RESOLUCION No. EPA-RES-00206-2025 DE martes, 06 de mayo de 2025

“Por medio de la cual se otorga un permiso de ocupación de cauce y se dictan otras disposiciones”

EL DIRECTOR GENERAL DEL ESTABLECIMIENTO PÚBLICO AMBIENTAL, EPA CARTAGENA

Figura 15. Elevación de lámina de agua en Box Culvert 1.

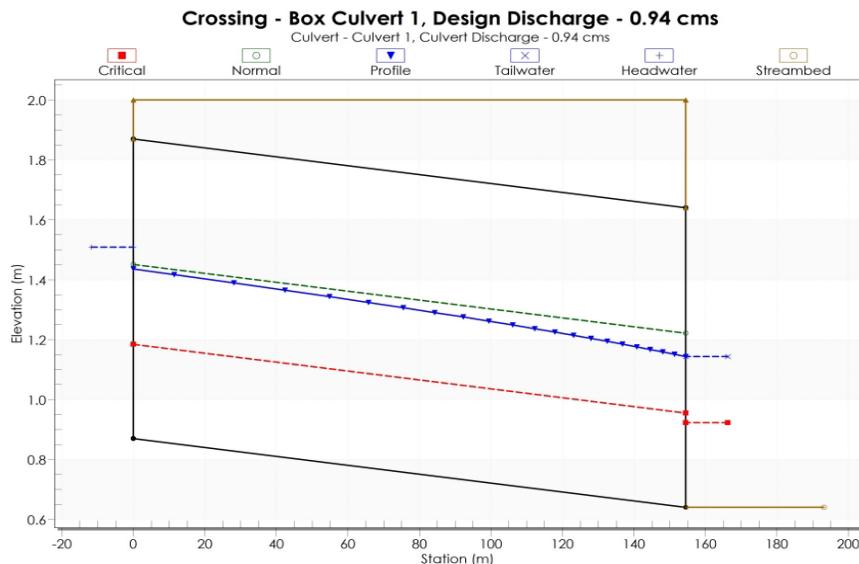
Teniendo en cuenta que la lámina de agua no sobrepasa la altura de la rasante, y tampoco sobrepasa la limitante de 1.2 veces el diámetro de la tubería (de acuerdo con el manual de drenajes del INVIAS), se concluye que la estructura existente TIENE LA CAPACIDAD para evacuar los caudales generados en el área aferente a esta.

Figura 17. Elevación de lámina de agua en Box Culvert 1 – Alt 2.

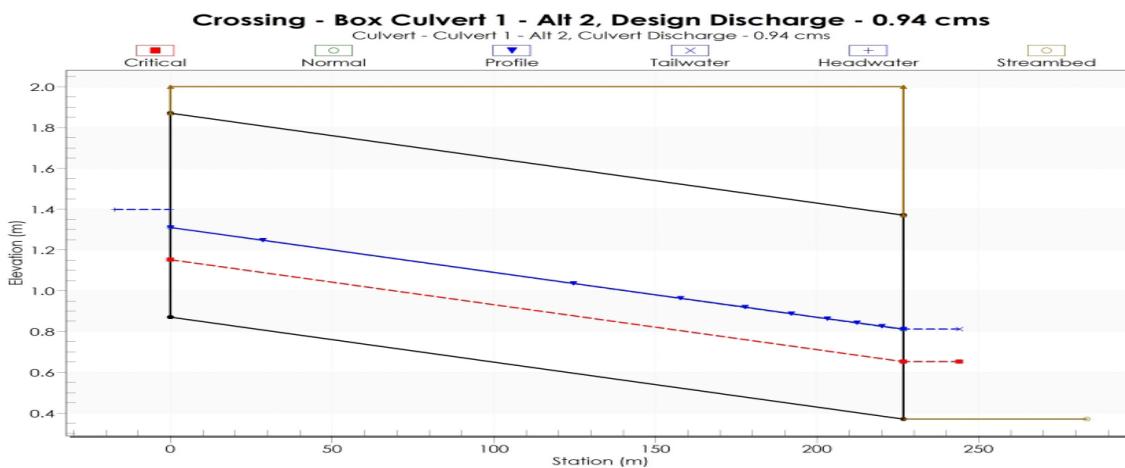
Teniendo en cuenta que la lámina de agua no sobrepasa la altura de la rasante, y tampoco sobrepasa la limitante de 1.2 veces el diámetro de la tubería (de acuerdo con el manual de drenajes del INVIAS), se concluye que la estructura existente TIENE LA CAPACIDAD para evacuar los caudales generados en el área aferente a esta.

Figura 19. Elevación de lámina de agua en Box Culvert 2.

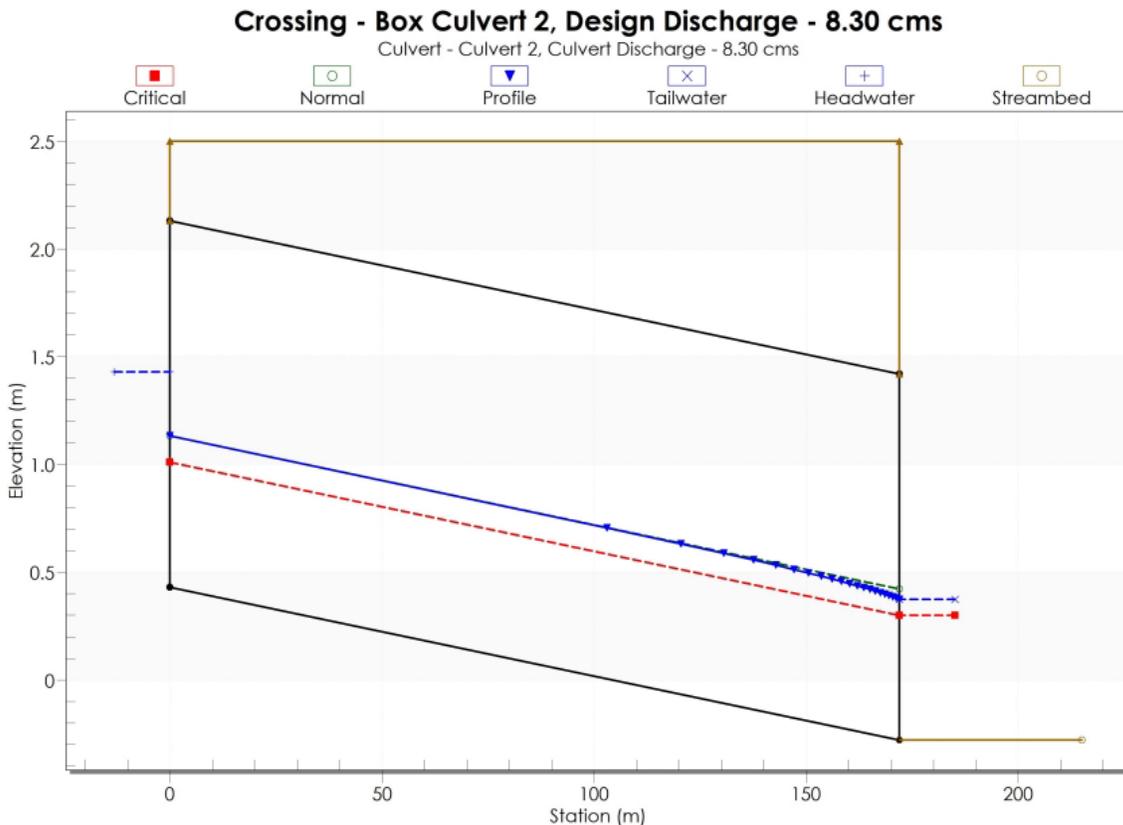
Teniendo en cuenta que la lámina de agua no sobrepasa la altura de la rasante, y tampoco sobrepasa la limitante de 1.2 veces el diámetro de la tubería (de acuerdo con el manual de drenajes del INVIAS), se concluye que la estructura existente TIENE LA CAPACIDAD para evacuar los caudales generados en el área aferente a esta.

Figura 21. Sección Transversal Rediseños de Boxculvert 2

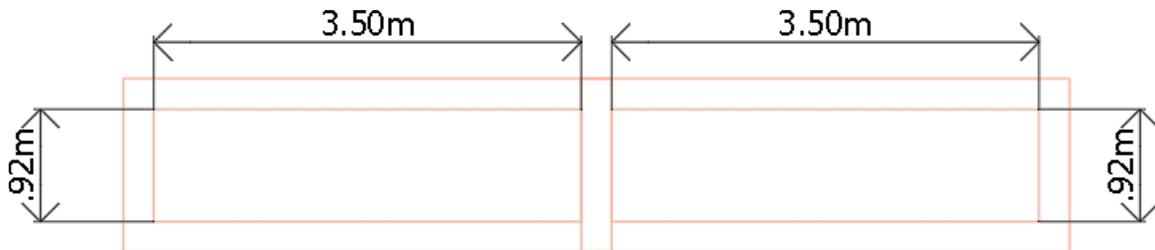
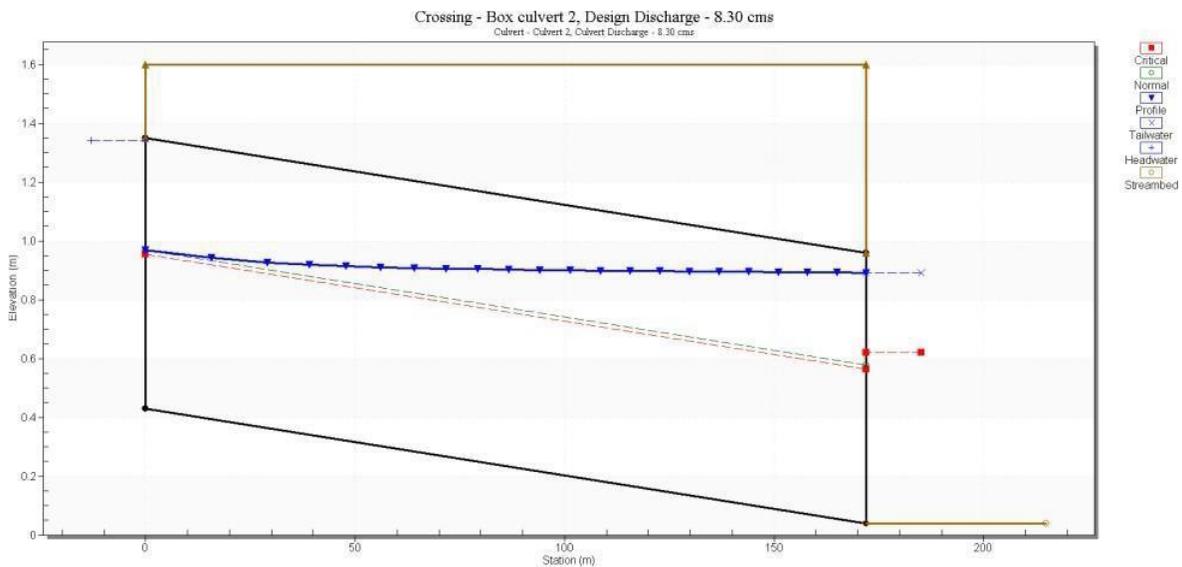
Como ya se menciona fue necesario realizar ajustes a los diseños teniendo en cuenta una corrección de cotas del proyecto. A continuación, se presenta el concepto técnico en el que se justifican las motivaciones para realizar un ajuste en las cotas de diseño del proyecto y por tanto plantear un nuevo diseño para el Boxculvert 2:

Con la verificación de las cotas de campo y la cota de implantación del área de construcción de las canchas de Futbol para ligas menores, el contratista evidencia que la estructura hidráulica tipo box culvert a construir en la zona de parqueadero, si se tiene en cuenta el espesor de la tapa superior de la estructura, esta contara con una cota muy superior a la indicada por el proyecto en el área de parqueaderos, siendo necesaria la modificación de la sección hidráulica, teniendo como limitante la cota obligada de fondo y la cota superior del área de parqueaderos. Por lo anterior se realizaron los cálculos y la modelación hidráulica de esta estructura en este punto, como se muestra a continuación, obteniéndose el siguiente resultado.

El box culvert se diseñó para un caudal de 8.3 m³/s, para lo cual se requiere una estructura de dos (2) celdas con altura de 0.92m y ancho de 3.5 m, cada una. A continuación, en la figura 1 se presenta un esquema básico de la sección de la estructura propuesta:

*Para las medidas planteadas en el rediseño de Boxculvert 2 (3.5 x 0.92 m) y con un caudal de diseño de 8.30 m³/s se obtiene un Hw de 1.34m sin embarco hay que tener en cuenta que la cota de entrada es de 0.43 por lo que Hw real sería de 0.89 m. Para cumplir con lo especificado en el manual del INVIAS este valor debe ser igual o menor a **1.104 m** (1.20 veces la altura del boxculvert, que es de 0.92 m). Teniendo en cuenta lo expuesto se concluye que la estructura existente **TIENE LA CAPACIDAD** para evacuar los caudales generados en el área aferente a esta.*

Figura 25. Esquematación de estructuras objeto de evaluación del permiso de Ocupación de cauces.

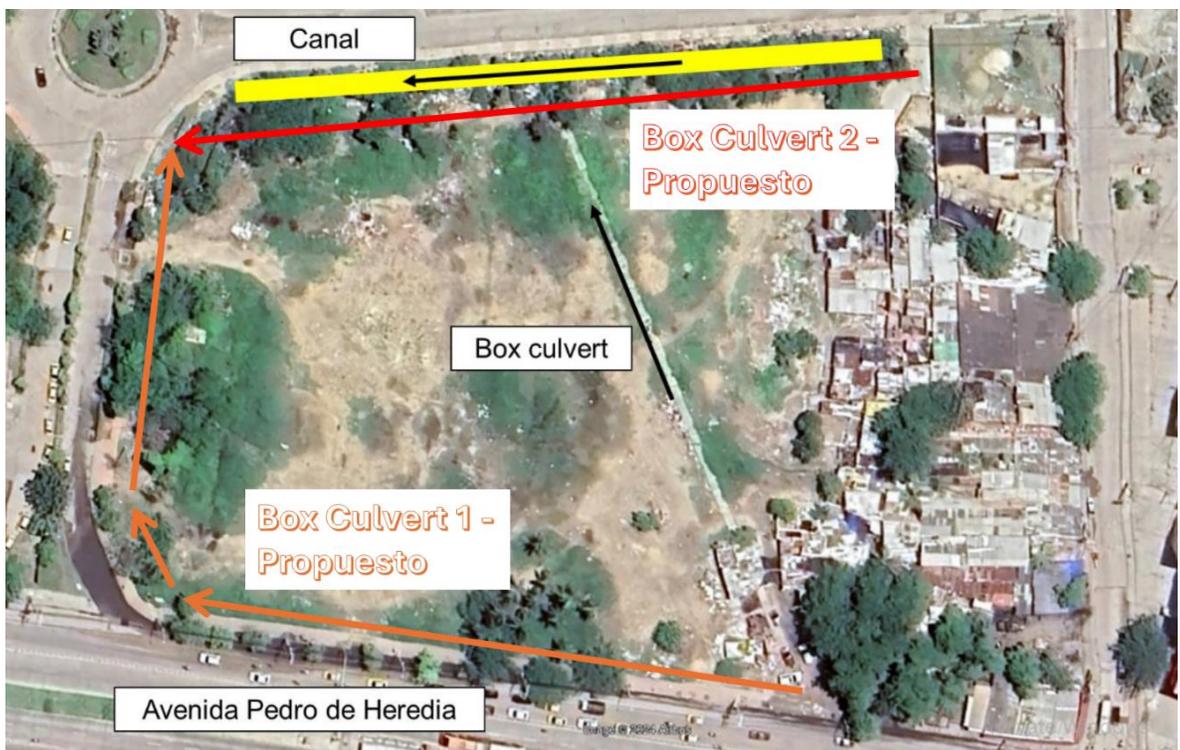
1. La obra corresponde a la construcción de 2 Boxculvert, el primero corresponde a un Boxculvert existente que atraviesa el predio desembocando en el canal la Salle y que será redireccionado paralelo al predio y el segundo corresponderá al Canal pluvial la Salle que será convertido en un Boxculvert con dos paneles o cuerpos. En la Figura 25 se pueden evidenciar las rutas de los Boxculvert dentro del predio y en la Tabla 26 se presentan las coordenadas de inicio y final de las estructuras.
